Zeitschrift: Schweizerische Bauzeitung
Herausgeber: Verlags-AG der akademischen technischen Vereine
Band: 73/74 (1919)
Heft: 12

Ideen-Wettbewerb zu einem Bebauungsplan der Stadt Biel und ihrer Vorortgemeinden Nidau, Madretsch, Mett, Brügg und Port.

Spezialaufgabe Bahnhof-Areal.

Spezialaufgabe Bahnhof-Areal. 1. Rang ex aequo. Entwurf Nr. 12. — Verfasser: Bauverwalter R. Keller, Arch. Karl Zöllig und J. Wildermuth. — 1:3300.

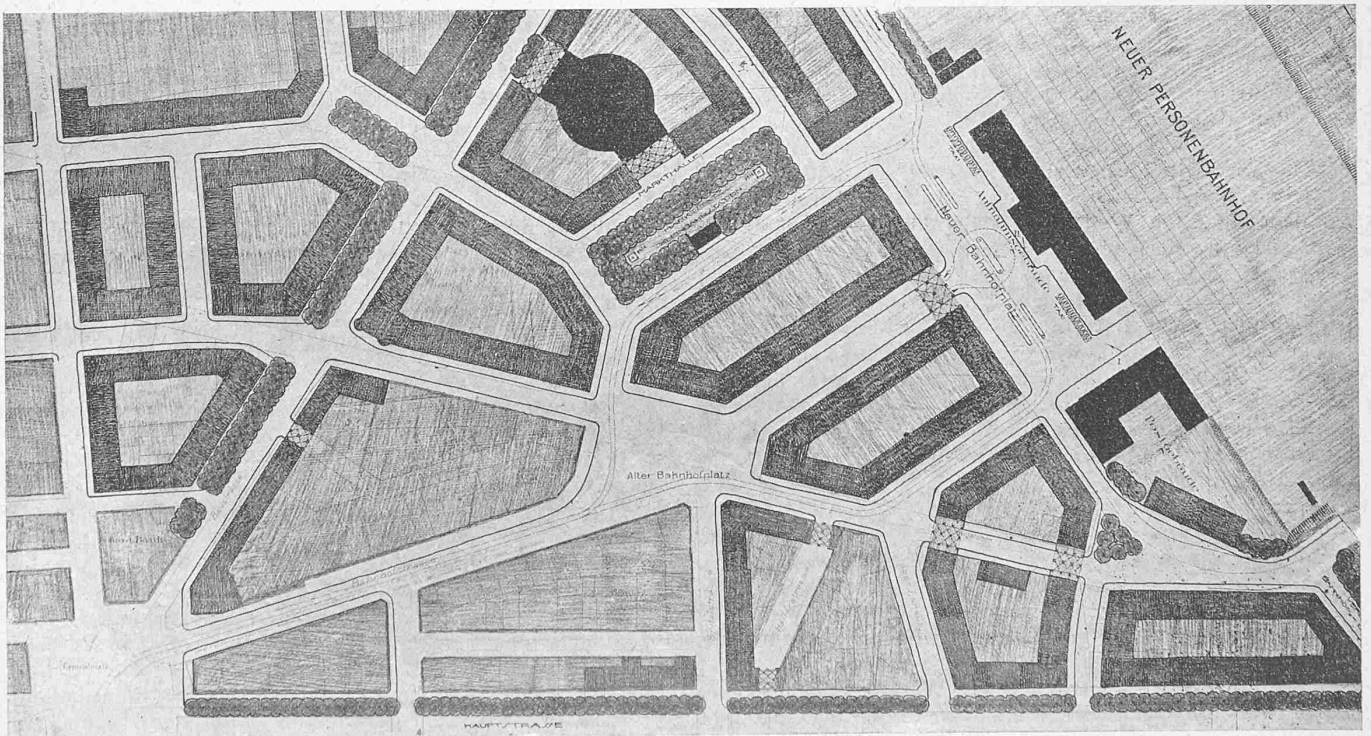
Projekt Nr. 12 „Wo der Wille, da ist ein Weg“. Die Aufteilung des Bahnhofgebietes ist durch zweckmässig durchgeführte Strassen und gut abgemessene Baublöcke erfolgt. Der Bahnhofplatz dürfte breiter sein. Die Ueberbauung beim Eingang der Bahnhofstrasse verdeckt das Mittelmotiv des Aufnahme-Gebäudes, letzteres sollte besser schon vom alten Bahnhofplatz aus sichtbar sein. Sehr gut eingeführt ist die Strasse alter Bahnhofplatz-Marktplatz zu den Ueberlandbahnen. Der alte Bahnhofplatz ist in richtiger Weise klein gehalten und ermöglicht überall gute Fassaden-Ausbildung. Die Einführung der Ueberlandbahnen dürfte besser gelöst sein. Die strenge und gute Architektur ist im Hauptprojekt durch eine mittlere Bogenstellung zusammengezogen, was, wie oben bemerkt, nicht zweckmässig ist und der nördlichen Platzwand zu viel Bedeutung verleiht gegenüber dem Aufnahmegebäude.

Spezialaufgabe Bahnhof-Areal. 1. Rang ex aequo. Entwurf Nr. 10. — Verfasser: Arch. Moser, Schürch & v. Gunten, Biel, und Ing. R. Walther, Spiez. — 1 : 3300.

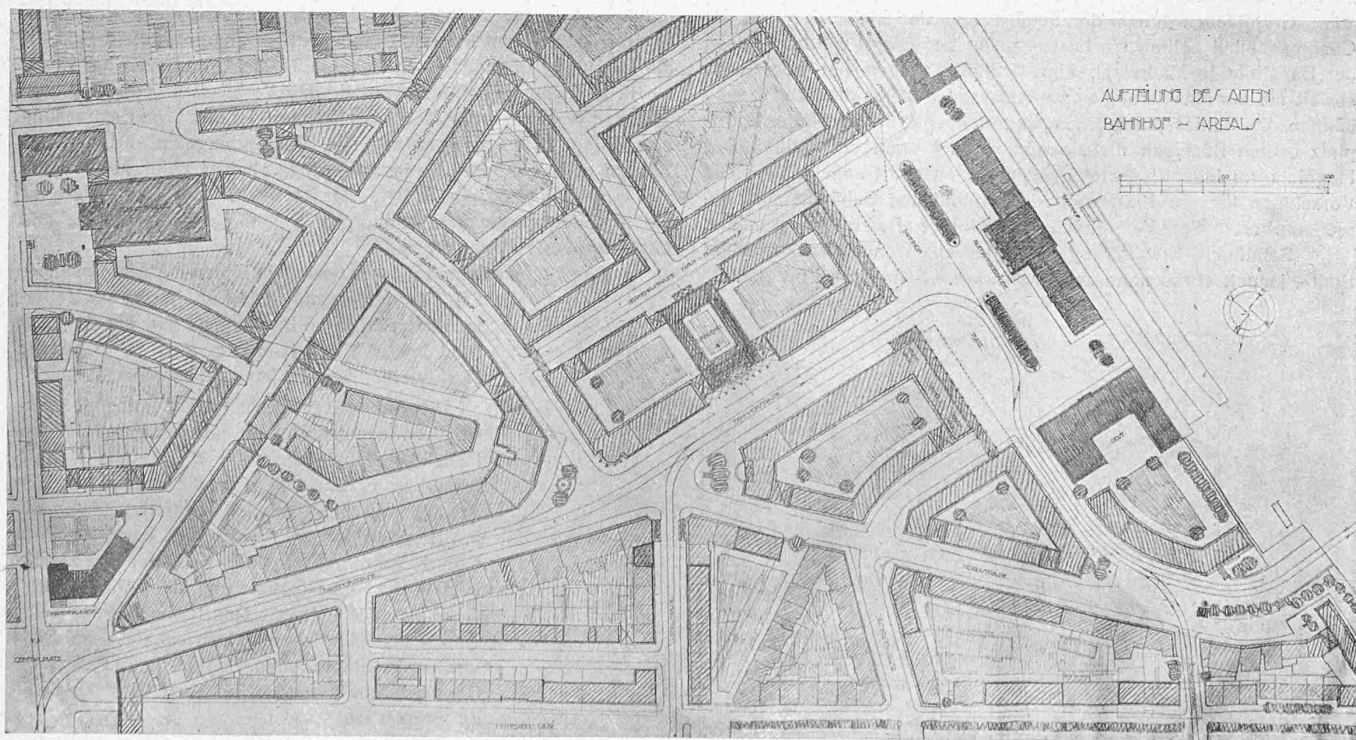
Projekt Nr. 10 „Rosius“. Der neue Bahnhofplatz und die Bahnhofstrasse sind richtig dimensioniert. Die Absicht, den alten Bahnhofplatz möglichst zu reduzieren, ist hier in guter Anpassung an die bestehenden Bauten erreicht, könnte aber in noch schöneren Art ausgeführt werden. Die Verkehrsstrasse nach der Markthalle und dem Güterbahnhof zweigt flüssig ab; weniger gut ist die Verbindung mit der Neben-Zufahrtstrasse zum Bahnhof. Bemerkenswert ist der Vorschlag, eine Ausstellungshalle für Uhrenindustrie in
